### NOTIFICAÇÃO AMBIENTAL - NA

N° 10/2015 A Lt 3

## Refugo de material na faixa de domínio.

Foto 03 - Deposição inadequada de madeira. Lado direito

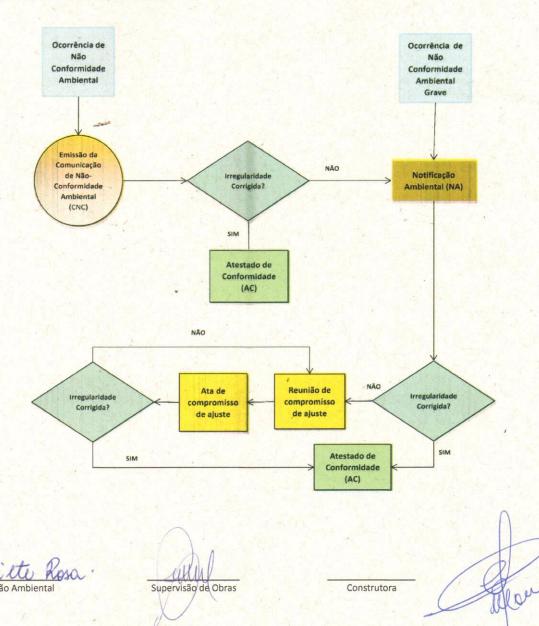
Durante atividade de Supervisão Ambiental em 29/04/2014, registrou-se refugo de material na faixa de domínio da rodovia e ausência de barreira de contenção em areia e cimento, utilizados para construção do sistema de drenagem. O material estava armazenado de forma além de apresentar um impacto visual negativo. Para essa não conformidade foi emitida a CNC 01/2014A, após o vencimento da CNC, foi verificado que foi atendida. A Resolução CONAMA 307 de 2002 estabelece procedimentos nos quais os geradores são responsáveis pela correta destinação dos resíduos. Estes devem ser coletados e enviados a locais adequados.

Foto 02 - Areia sem barreira de contenção. Lado Direito.

Sugerimos a retirada do refugo de material, assim como a sua destinação adequada e contenção do vazamento desse material no solo durante a atividade de concretagem, além de armazemanento adequado da madeira e adição de barreira de contenção da areia. Execução integral das ações de recuperação da área levando em consideração o Programa de Recuperação de Áreas degradadas- PRAD, Programa Ambiental de Construção-PAC, Normas do DNIT- 070/2006 PRO.
